Amélioration importante à la conception : embouts de barre stabilisatrice avant pour VUS intermédiaires GM 2009-2003

Marque	Supreme	Produit	Embouts de barre stabilisatrice	Date	Juillet 2021
Numéro(s) de pièce		MS50803/MS50804

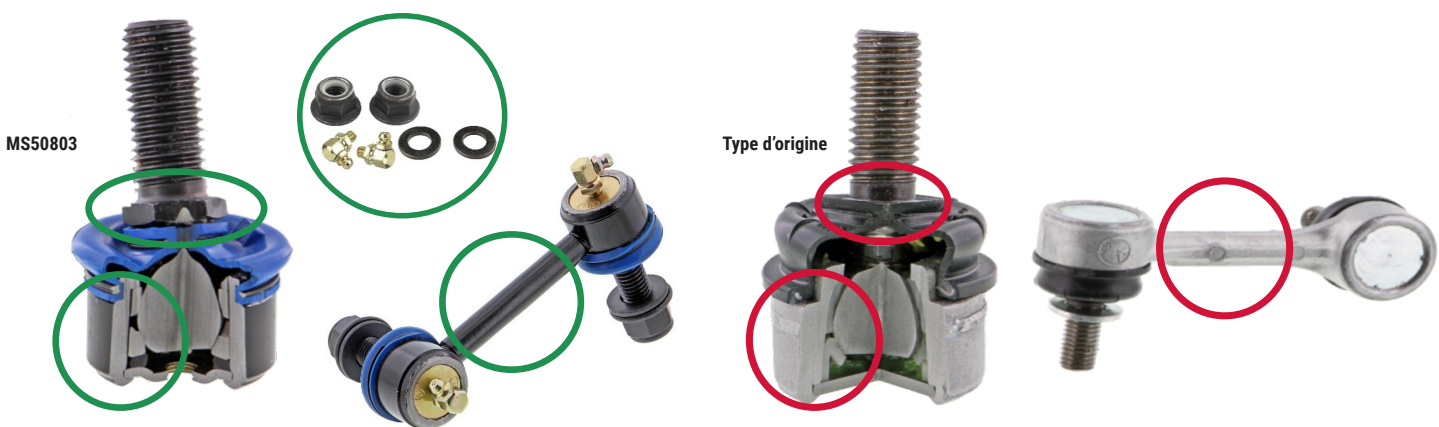
Les embouts de barre stabilisatrice avant (NP : 15918822 et 15918823) et les autres embouts de barre stabilisatrice avant de type d'origine pour les applications ci-dessous utilisent un palier en plastique non graissable et le profilé en aluminium léger d'origine.

Les embouts de barre stabilisatrice avant Mevotech Supreme MS50803 et MS50804 sont conçus avec une conception améliorée en acier massif. Ceci permet d'augmenter la rigidité et la force de l'assemblage et de réduire la flexion et les déplacements lorsque le véhicule est en mouvement. De plus, ces pièces sont équipées de paliers supérieurs et inférieurs en métal fritté graissables et autolubrifiants pour une durée de vie accrue. Du nouveau matériel de fixation est fourni pour une installation complète. **Voir la figure 1.**
